### Instrucciones de montaje de la bomba de refrigerante WPS3025 para BMW 135i, 335i, 535i, 640, 740i a partir del año de modelo 2007

**Fig. 1**

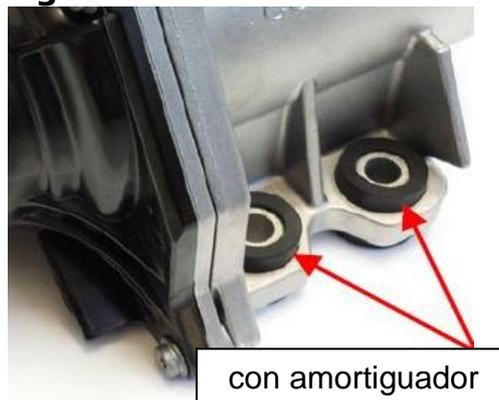
La bomba de refrigerante eléctrica desmontada puede disponer de bujes silenciadores premontados en los 3 puntos de atornillado (Fig. 1). Estos no existen en la nueva bomba de refrigerante WPS3025. Los antiguos tornillos de fijación no son apropiados para su reuso.

El fabricante del vehículo cambió la bomba de refrigerante a esta nueva versión sin bujes silenciadores (Fig. 2).

Los tornillos de aluminio (M8x36) desmontados no pueden reutilizarse, sino que deben sustituirse por tornillos de acero más cortos (M8x26). Para ello, utilice el juego de montaje MS50 disponible por separado (Fig. 3).
